Optimizirani natezač 531 0564 30

Izdano 10.2007 (zamjena 08.2007)

INA 0009

Slika 1: 531 0564 30 (pogled sprijeda)

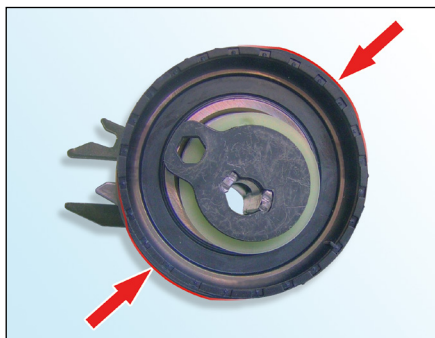
Natezač **531 0564 30** (Sinus-Pulley) je optimiziran po pitanju buke, te je specijalno razvijen za gore navedene aplikacije.

Crvene linije (**sliku 1 i sliku 2, strelice**) objašnjavaju odgovarajuća svojstva natezača.

Slika 2: 531 0564 30 (pogled sa strane)

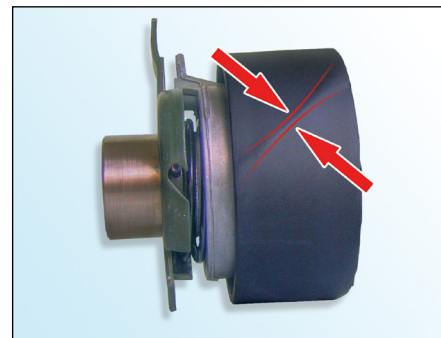
Na radnoj površini rolice natezača vidi se dijagonalno uzvišenje (**slika 2**).

Atipično oblikovana radna površina **nije** proizvodna greška!
